Technical Support Bulletin
Service Warnung
TLS4/ TLS 4B/

TECHNICAL SUPPORT BULLETIN

Hinweis: "Waiting for CORE Server" Fehler

Nr. 16_021

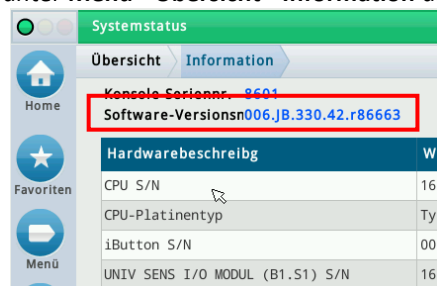
Der "CORE Server Error" tritt bei einem TLS-4xx Gerät auf bei welchem ein Speicherüberlauf aufgetreten ist und dadurch kein freier Arbeitsspeicher mehr auf der SD Karte verfügbar ist. Dadurch wird eine Fehlfunktion des Gerätes ausgelöst welche nicht mehr rückgängig gemacht werden kann. Dies Erfordert einen Einsatz vor Ort bei welchem die fehlerhafte SD Karte ersetzt und das Gerät neu programmiert werden muss.

Dieser Fehler ist daran zu erkennen, dass an der TLS-4xx Konsole der unten gezeigte Bildschirm dauerhaft angezeigt wird:
